Modulo per la presentazione delle osservazioni per i piani/programmi/progetti sottoposti a procedimenti di valutazione ambientale di competenza statale

ID: Codice procedura (ID_VIP/ID_MATTM):10844

Impianto per la produzione di energia elettrica da fonte eolica, costituito da 6 aerogeneratori della potenza complessiva di 37,2 MW, un sistema di accumulo da 25 MW e relative opere connesse in località "Rempillo" nel comune di Pitigliano (GR).

ALLEGATO alle OSSERVAZIONI all' IMPIANTO EOLICO denominato REMPILLO nel COMUNE di PITIGLIANO (GR). Comp

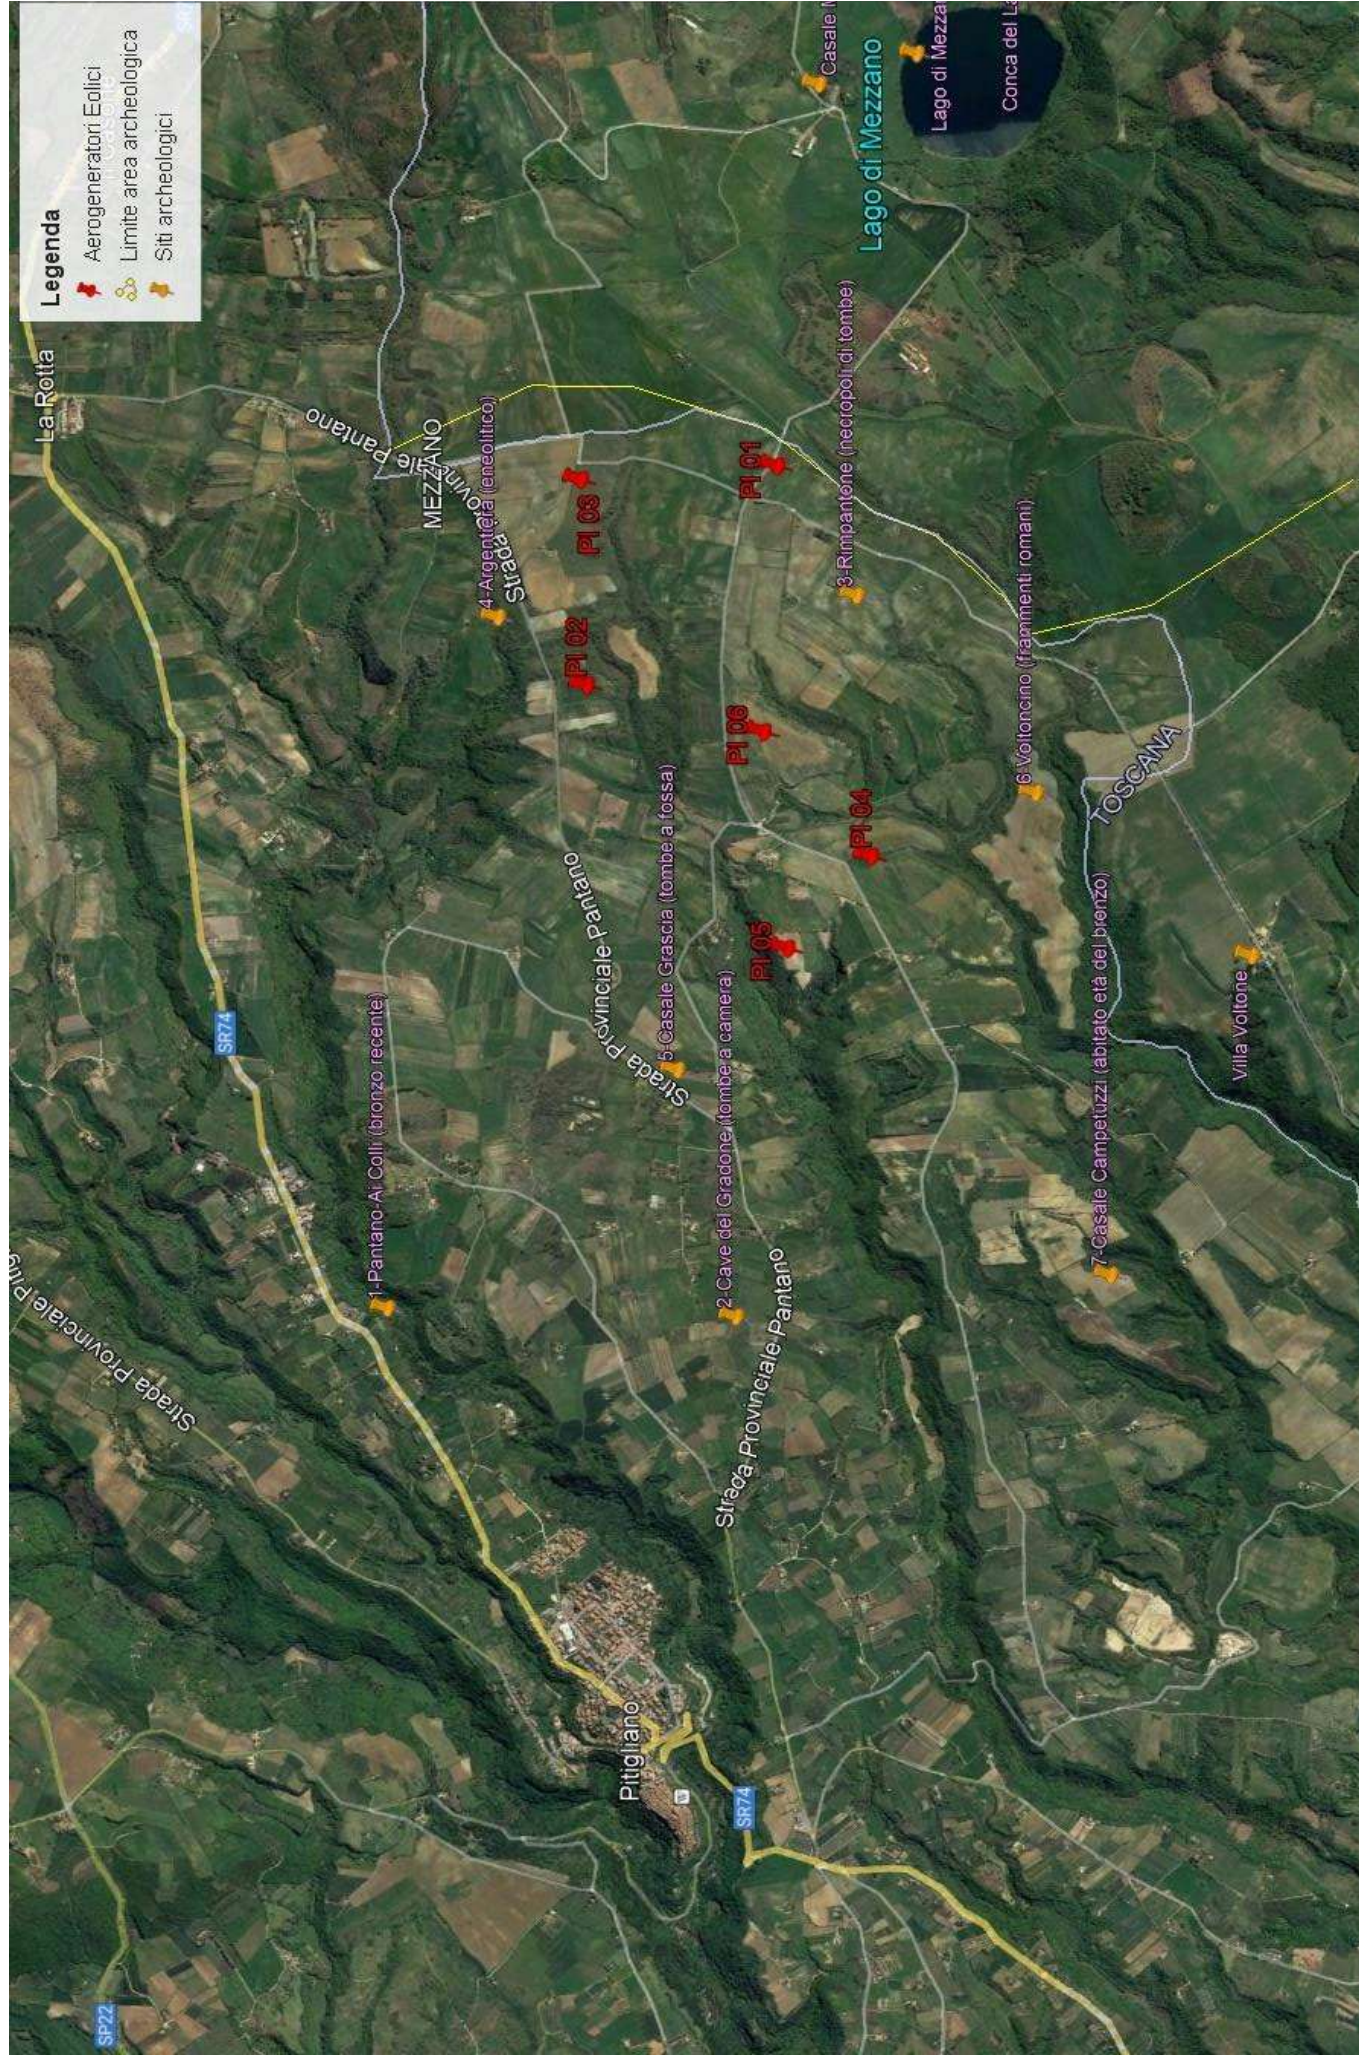
l'immagine n. 2 dell' ALLEGATO) all'area di notevole interesse pubblico "Conca del lago di

nn. 1 e 2 e crea anche degli impatti negativi anche sui beni naturalistici come verrà dettagliato nell'Osservazione n. 4. Inoltre andrebbe a sommarsi al già enorme cumulo di impianti eolici e fotovoltaici e geotermici che già creano una elevata criticità ambientale nella provincia di Viterbo e interferiscono anche con il territorio toscano come si può vedere dalle immagini nn. 4 e 5 dell'Allegato n. 1.
